VYSVĚTLENÍ ZADÁVACÍ DOKUMENTACE Č. 2 K VEŘEJNÉ ZAKÁZCE

DODÁVKA 4KS UŽITKOVÝCH VOZIDEL KATEGORIE N1 II

ZADAVATEL: Brněnské komunikace a.s.

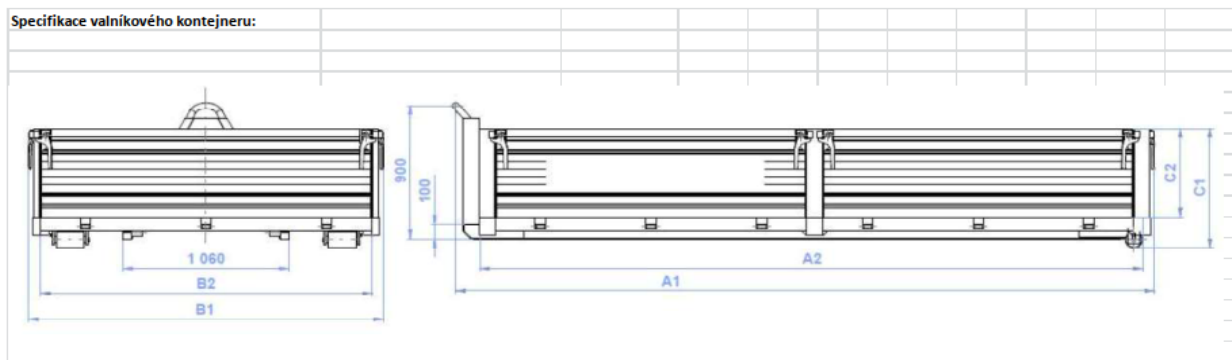
Vozidlo č. 3 - nosič kontejnerů – zadavatel nespécifikoval parametry kontejneru, který má být součástí dodávky. Můžete prosím specifikovat základní rozměry, případně požadavek na materiál kontejneru?

V našem případě, pokud se bude jednat o kontejner o velikosti cca 3,2m bychom rádi nabídli naše vozidlo. Pokud má splňovat správné zatížení a rozložení vah na nápravy budete akceptovat rozvor 3 660 mm. Požadovaný je 3 400 – 3 600 mm.

Rozdíl v uvedeném rozvoru je minimální a neomezuje funkčnost vozidla. Naopak vede ke zlepšení rozložení vah na nápravy při práci s kontejnerem.

Materiál kontejneru je ocelový plech v provedení 3 mm podlaha bez pojezdové výztuže, a 2mm bočnice (plech profilovaný). Výšky a rozměry dle nákresu viz níže. Kontejner je lakován z vnitřní i venkovní strany modrou základní barvou.

Délka A1 (A2) 3 233 (3 010) mm

Šířka B1 (B2) 2 145 (2 000) mm

Výška C1 (C2) 600 (400) mm

Zadavatel bude akceptovat rozvor pro vozidlo č. 3 – Nosič kontejnerů, 3 místa, a to od 3400 mm do 3660 mm.
